Název Stavby dle SoD: II/125 Vlašim – příčná spára u mostu 125-012 Název stavebního objektu/provozního souboru (SO/PS): km 3,670 29 - 5,180 37	Číslo SO/PS / / pořadí Změny SO/PS: SO 104/01	Číslo ZBV: 8
---	---	---------------------

Změnový list

Předmět Změny: Doměrky

Geodetický protokol č.2

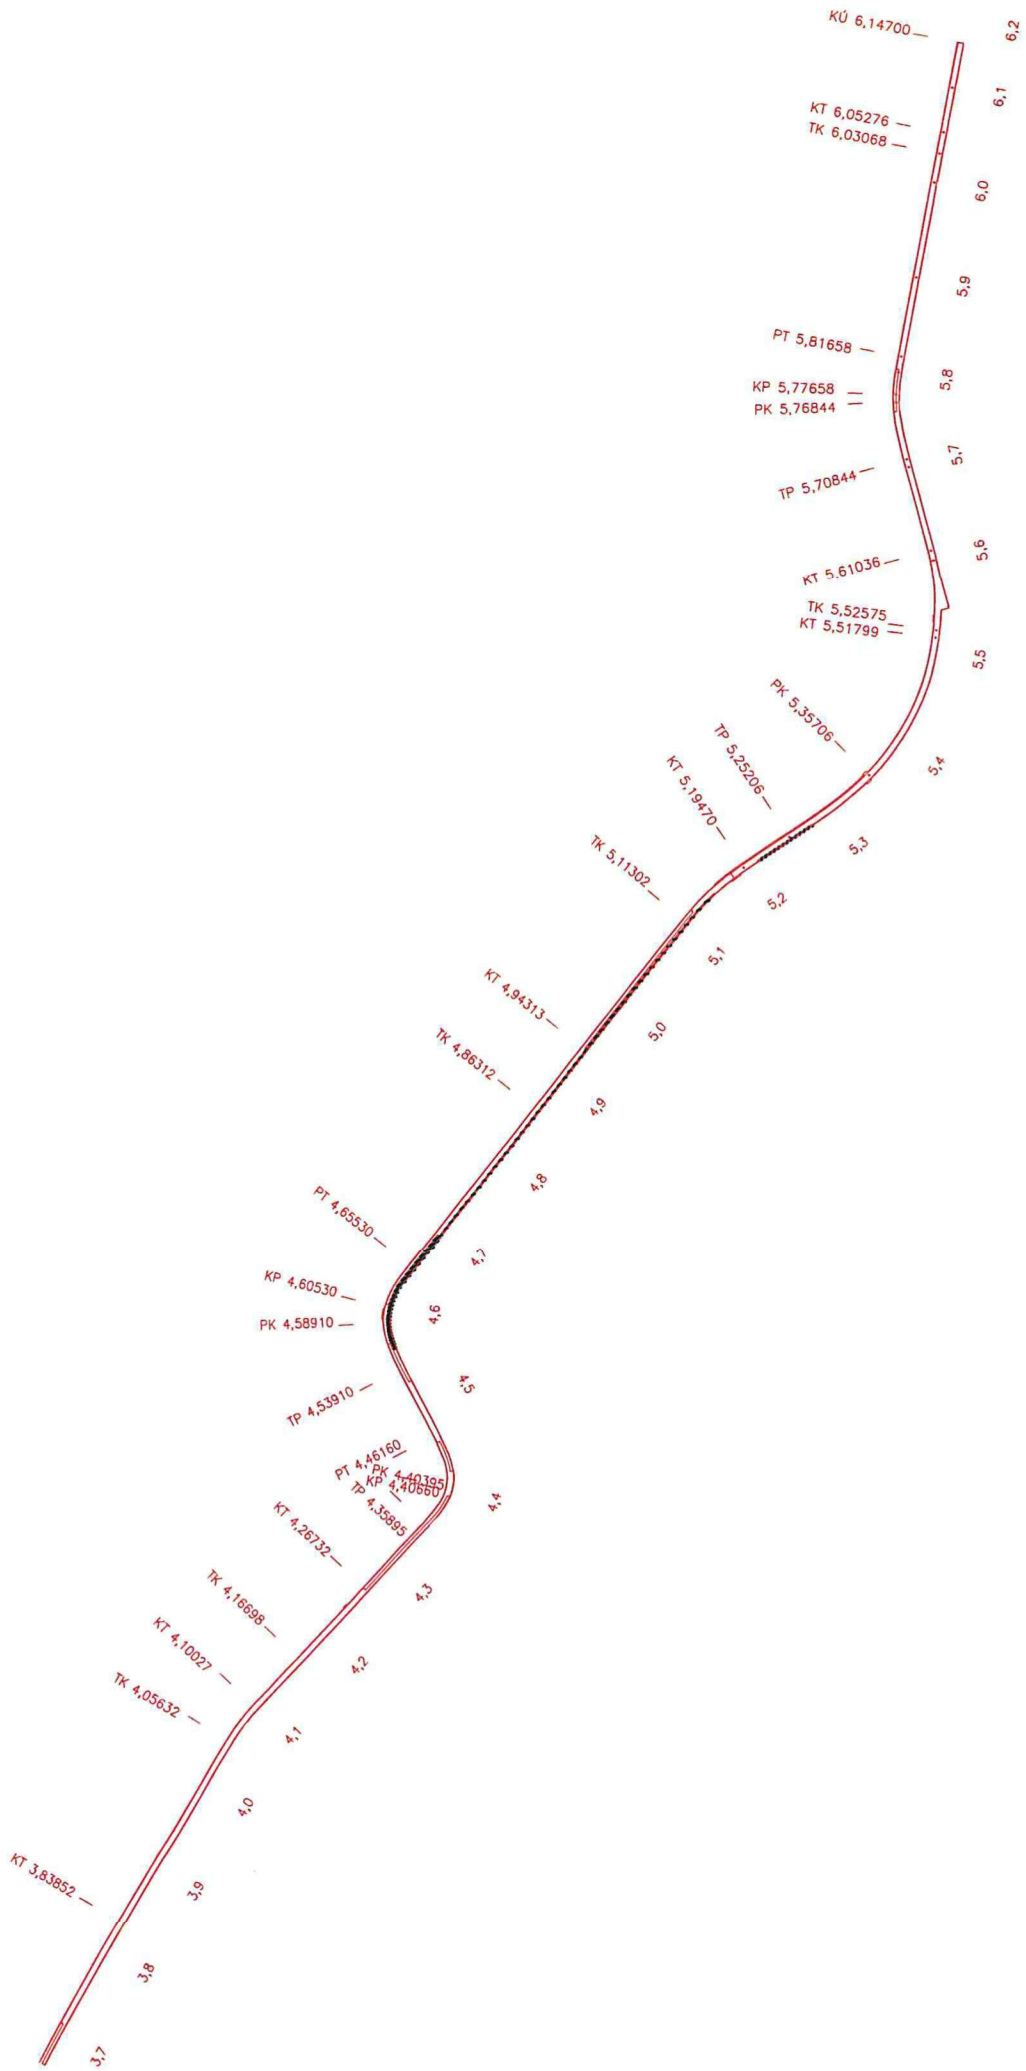
Nebezpečný odpad v tomto úseku nebyl zjištěn. Štět se v tomto úseku nevyskytoval. Skutečné množství odkopávek na SO 104 (odkop pro sanace a nevhodný materiál z podloží vozovky) je 455 m³ - viz. Geodetický protokol (doklad č. 12).

Na základě objednávky p. Dominika Brožíka (BES s.r.o., Sukova 625, 25601 Benešov) byla dle požadavku během měsíce května zaměřena plocha sanace určených částí úseků SO 104, SO 105, SO 106 a SO 107. Měření bylo provedeno za účelem zjištění velikosti plochy sanace.

Zaměřená plocha sanace celkem je 1220 m².

SO 104 = 455m³
